Ministero dell' Ambiente e della Sicurezza Energetica

Commissione Tecnica PNRR - PNIEC

Parere n. 414 del 26/09/2024

Progetto	<p><i>Valutazione Impatto Ambientale</i></p> <p>Progetto Argenta 2 da 168.461,3 kWp e relative opere connesse ed infrastrutture indispensabili, da realizzarsi nei comuni di Argenta, Comacchio e Portomaggiore (FE)</p> <p>ID_VIP: 11041</p>
Proponente	Orosolare S.r.l.

Figura 4 - Tipico strade interne

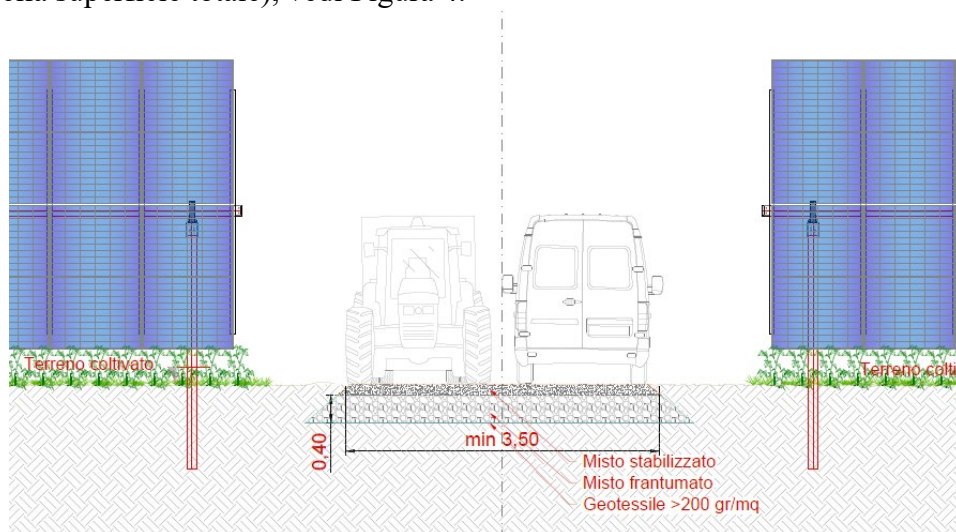
La Commissione evidenzia che per quanto riguarda la larghezza della strada nel SIA, a pag. 196, si riporta che la carreggiata è di 4,5 m, mentre nella tavola Tav. 33 "Tipico strade interne", vedi Figura 4, è riportato 3,5 m, pertanto, raccomanda di verificare la reale larghezza della strada uniformando il dato in tutta la documentazione e, qualora necessario, di rivedere il layout di impianto.

Figura 5 - Tipico prospetto recinzione e cancelli di accesso

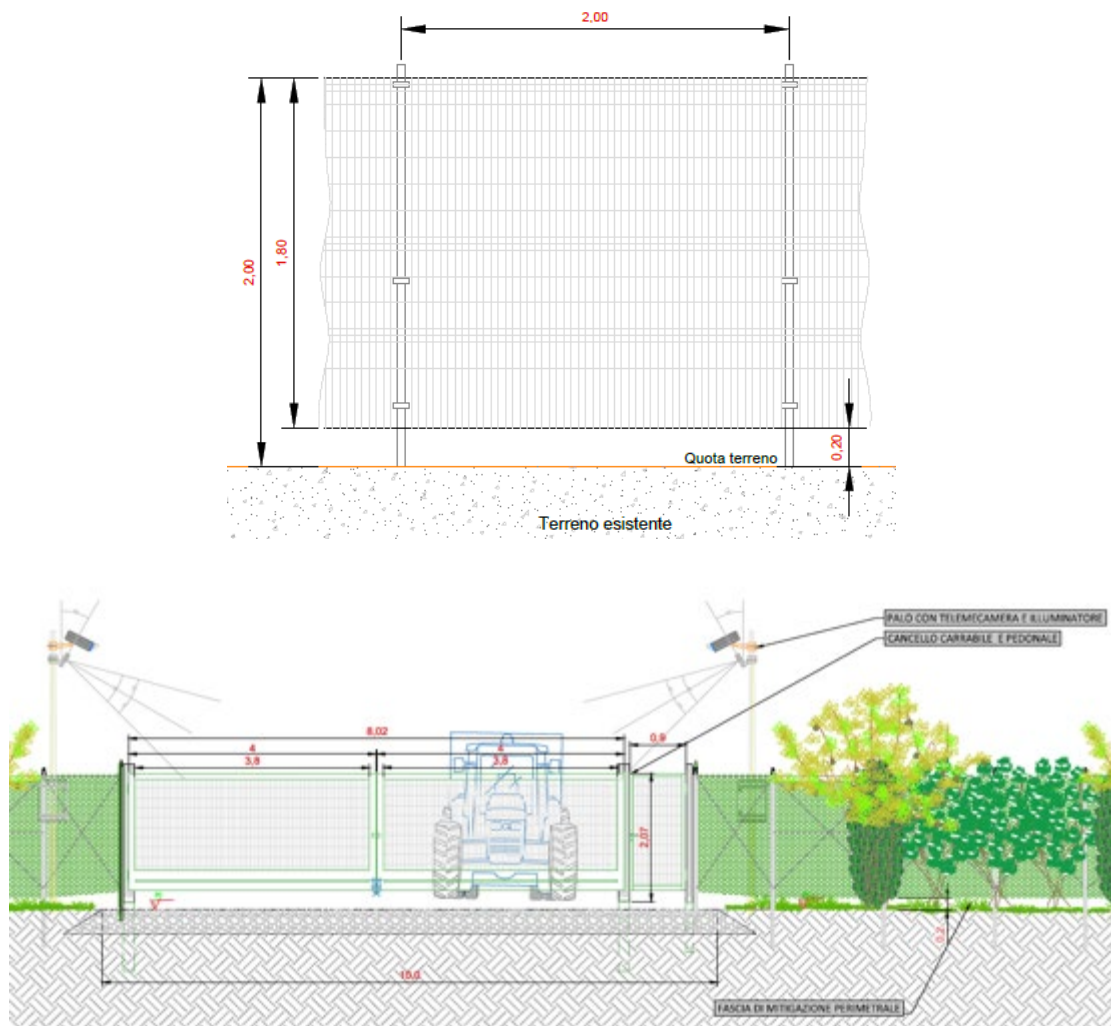
La Commissione precisa che per la realizzazione della recinzione non devono essere utilizzate reti plastificate, come indicato nella **Condizione Ambientale n. 3**.
